HTTR 原子炉施設  
設置許可基準規則への適合性について  
第 51 条(監視設備)

令和 2 年 2 月 17 日

日本原子力研究開発機構 大洗研究所  
高温ガス炉研究開発センター  
高温工学試験研究炉部

(2015 年 7 月 31 日審査会合におけるコメント対応(回答))

図1 原子炉格納容器内室内空気モニタリングの系統

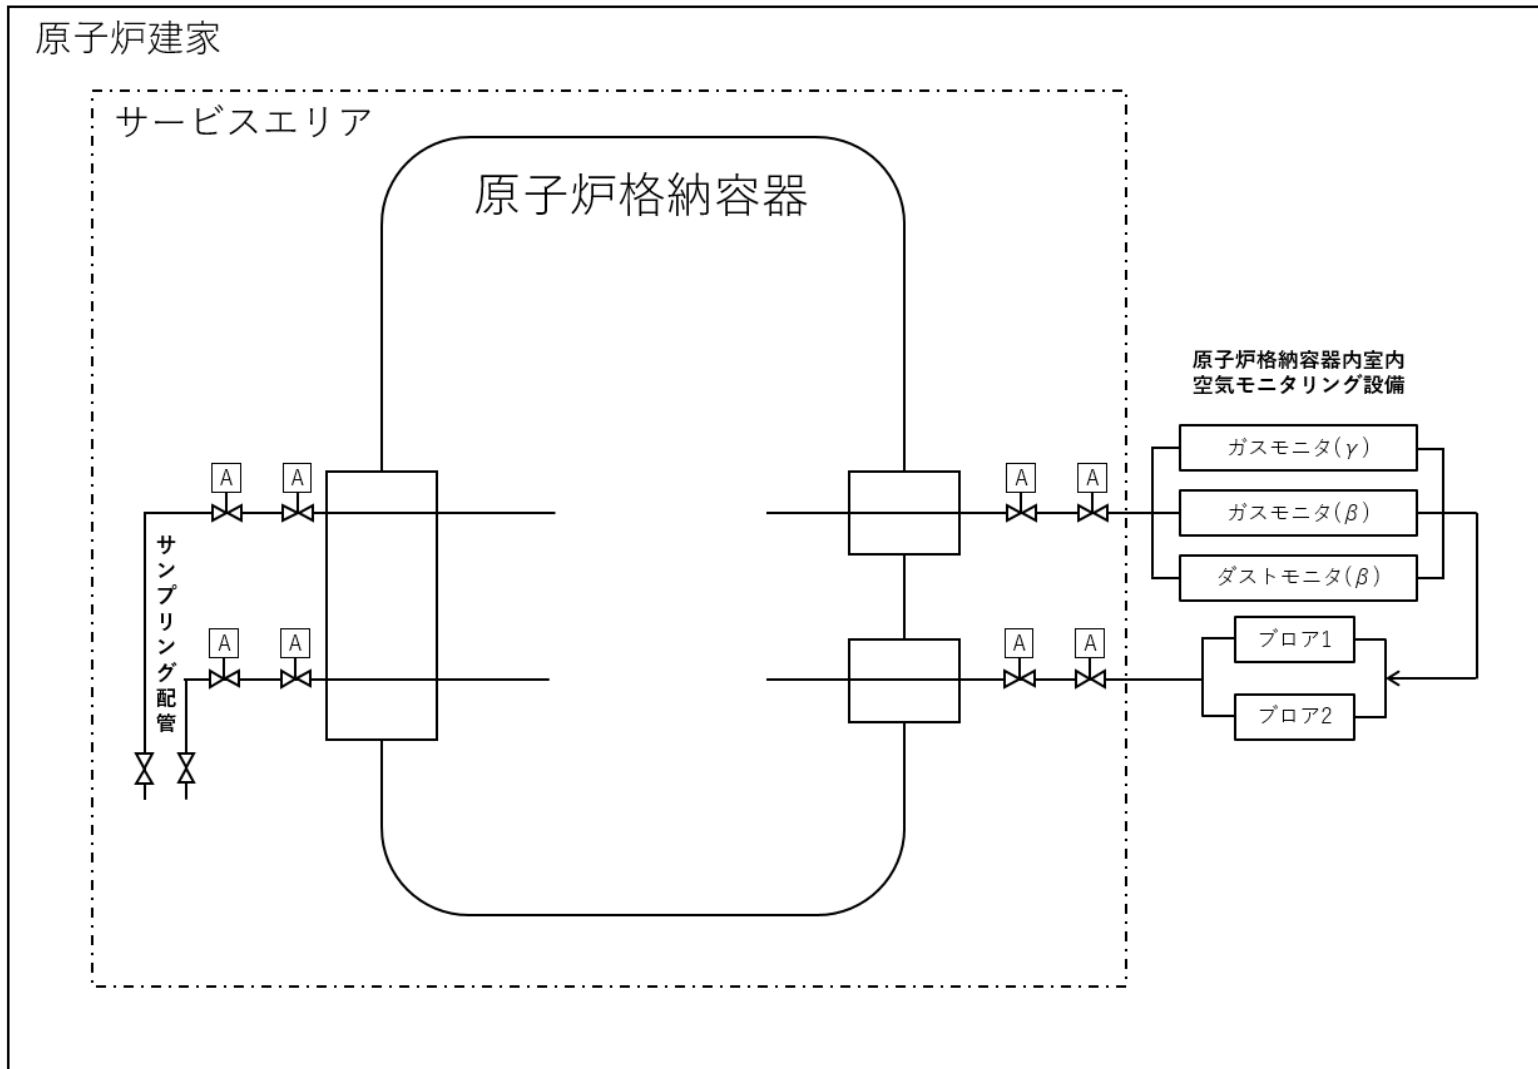
1. モニタリングポストの中央監視盤及び表示装置(中央制御室)について、重要度分類を説明すること。  
(HTTR論点管理表 No.76)

原子炉格納容器内雰囲気モニタリングは、通常運転時及び運転時の異常な過渡変化時には、室内空気モニタによって、設計基準事故時には原子炉格納容器内のガンマ線エアモニタによって連続的に行い、中央制御室で監視できる設計とする。また、必要に応じて原子炉格納容器内の空気をサンプリングすることによって、放射性物質の濃度等を知ることができる設計とする。これらのモニタリング設備の概要を以下に示す。

原子炉格納容器内室内空気モニタリングは、原子炉格納容器内ガスモニタ及びダストモニタから構成され、これらのモニタリングに必要な電源は非常用低圧母線に接続している。

また、原子炉格納容器の隔離を伴う事故時に、原子炉格納容器内の雰囲気ガスを原子炉格納容器外へ取り出すことができるサンプリング配管を設けており、必要時に格納容器内雰囲気ガスを金属製容器に採取して放射性物質濃度の測定及び核種分析を行う。原子炉格納容器内室内空気モニタリングの系統を図 1 に、仕様を下表に示す。

図 1 可搬型発電機及び燃料の保管場所

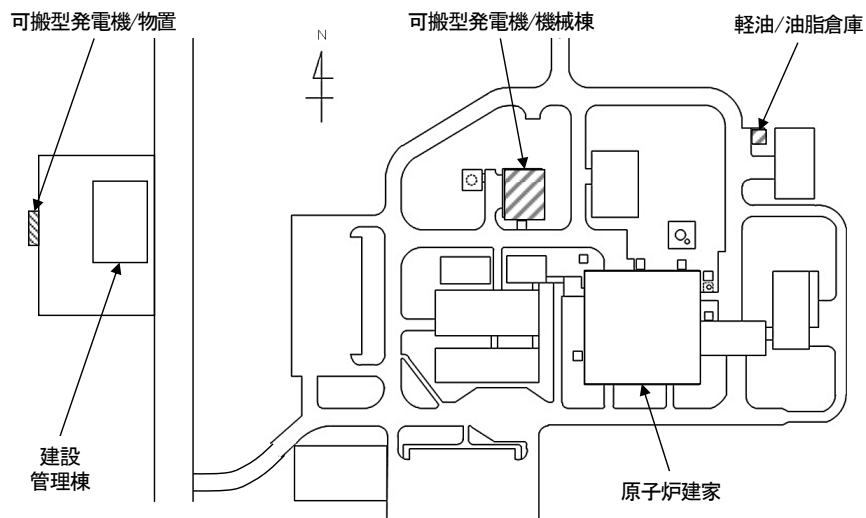
可搬型発電機を用いた監視について、必要な要員、分散している保管場所からの移動、接続箇所、ケーブル敷設ルートを考慮しても蓄電池の枯渇前に電源供給が可能であることを説明すること。また、中性子束の監視が必要であるかを説明すること。

可搬型発電機については、共通要因により損傷しないように複数台を分散して保管する。また、可搬型発電機の燃料として用いる軽油は、油脂倉庫に7日間運転できる量を保管する。万一油脂倉庫が損壊して同倉庫内の軽油が使用できない場合は、大洗研究所内の他施設から融通する、或いは外部調達する等して必要な燃料を確保する。

別図 非常用発電機の設置場所及び運搬経路図

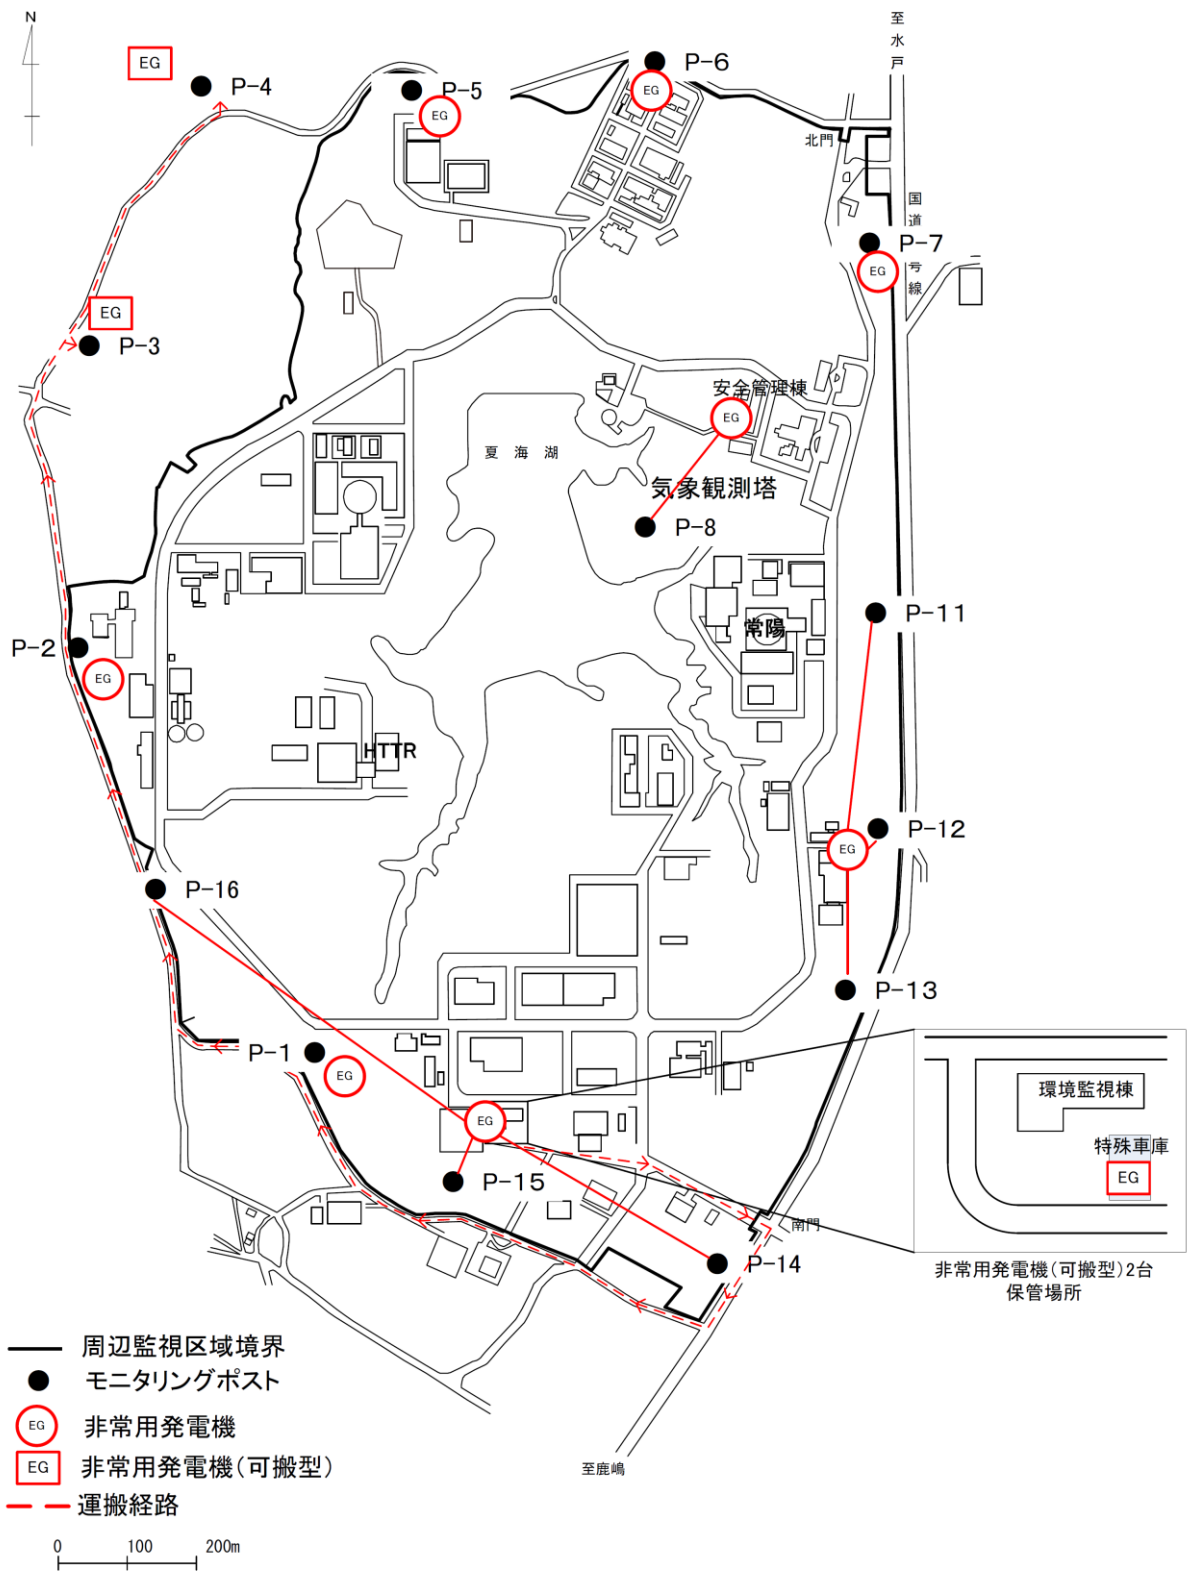
モニタリングポストに接続する無停電電源装置の持続時間はどの程度か。持続時間内に可搬設備による計測を再開できる成立性も併せて説明すること。

申請書に、電源持続時間、電源枯渇後の対応(可搬の活用)を記載するとともに、まとめ資料にも具体的な説明を加えること。

モニタリングポストに接続している無停電電源装置にて90分間の給電が可能である。この90分以内に、非常用発電機の起動や可搬型の発電機の設置等を行い、モニタリングポストによる測定を継続するための対応が可能である。

外部電源が喪失した場合、休日・夜間においても緊急呼び出し装置による要員の参集を行うことにより、対応に必要な複数人の要員参集迄に30分程度、60分後には20名程度の要員の参集が可能である。また、参集した要員により、可搬型の非常用発電機をP-3及びP-4のモニタリングポストに接続・給電するまでに必要な時間は概ね30分であるため、モニタリングポスト全数(14基)の対応に必要な時間は合計で60分程度である。このため、無停電電源装置の電源が枯渇するまで(90分間)に対応をすることは十分に可能である。

モニタリングポスト 14 基に対しては、非常用発電機 9 台及び可搬型非常用発電機 2 台により外部電源喪失時に電源を供給する。電源供給に当たっては、P-1, P-2, P-5, P-6, P-7 は各局舎外に設置した非常用発電機、P-8 は安全管理棟屋外に設置した非常用発電機、P-11, -12, P-13 は P-12 付近に設置した非常用発電機、P-14, P-15, P-16 は環境監視棟屋外に設置した非常用発電機から給電する。また、所外の P-3, P-4 については特殊車庫に保管している可搬型非常用発電機（2 台）を車両で局舎近辺まで運搬し、各々給電する。
